## Compte rendu de réunion

**Objet :**  
**Contournement autoroutier d'Arles**  
**Groupe de travail Hydraulique**  
**séance 2**

Date de réunion : 06/12/19

TC Nord

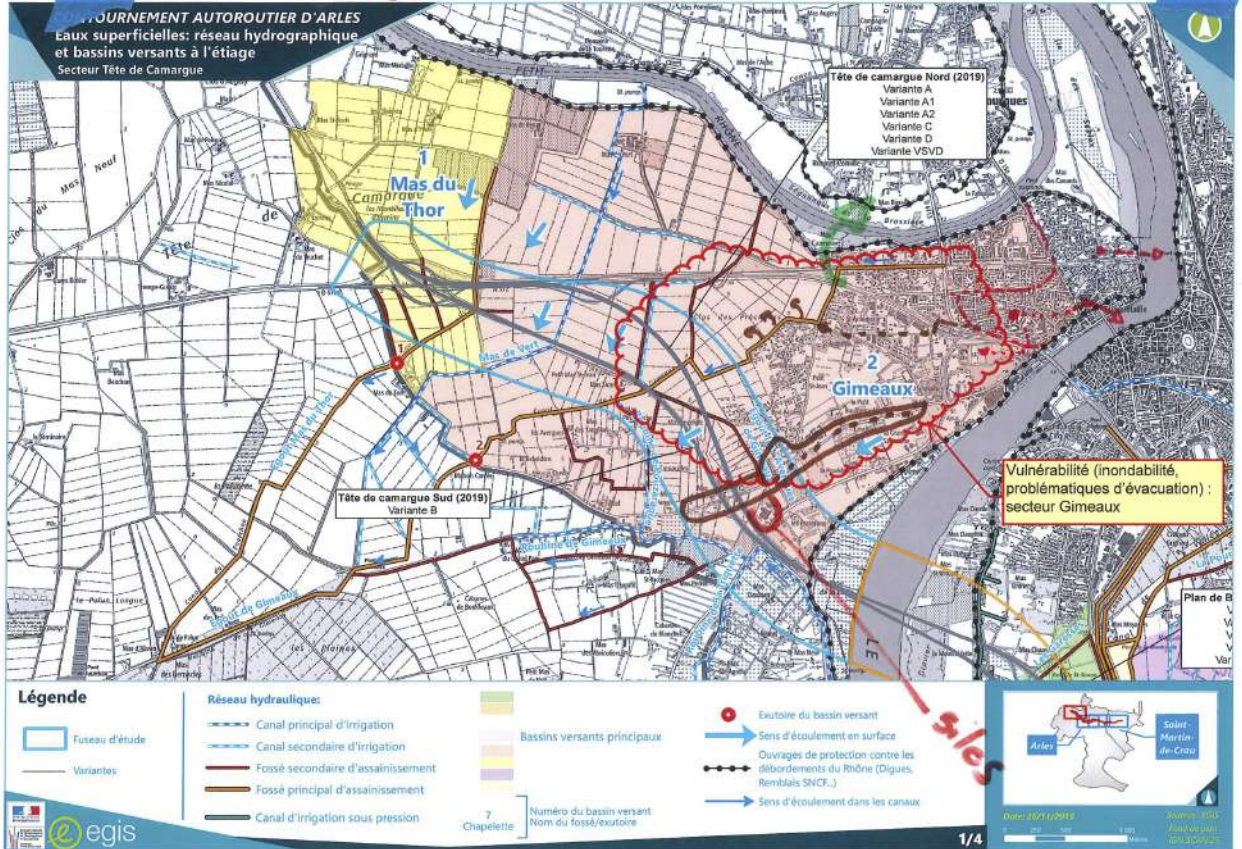
Tête de Camargue Nord / Sud
Risque de créer un délaissé
Semble moins impacter les pertes de surfaces irriguées pour les ASA et les continuités des réseaux ASA Triquette, Mas de Vest, Corrège
Moins d'OH car élargissement existant
Remarque voir carte annotée TC Nord : manque d'une zone de débordement (VC 108) Route de Gimeaux (pst bas). Modification BV Sud Avenue Morel (rejet Rhône pompage)
Synergie possible à créer : prévoir mesures compensatoires avec zones de débordement tbs des pêcheurs. Problème de zone totalement inondée → voir comment délester. Schéma directeur n'a pas changé pour le moment. Station de relevage évoquée : quels financements ? Qui paye ? Qui entretient ? (cohérence avec SD à actualiser avec ACCM). Zone d'écrêtement évoquée
Cohérence : deux voies côte à côte → réduction consommation d'espace et un seul ouvrage
S'assurer de la bonne gestion des ruissellements pour les canaux
Problème de vigilance : attention à préserver la qualité agricole (alimentaire) avec la proximité du projet → pollution de l'air

-vci08 dite de Gimeaux (Mr. Boukoul(a) inondée
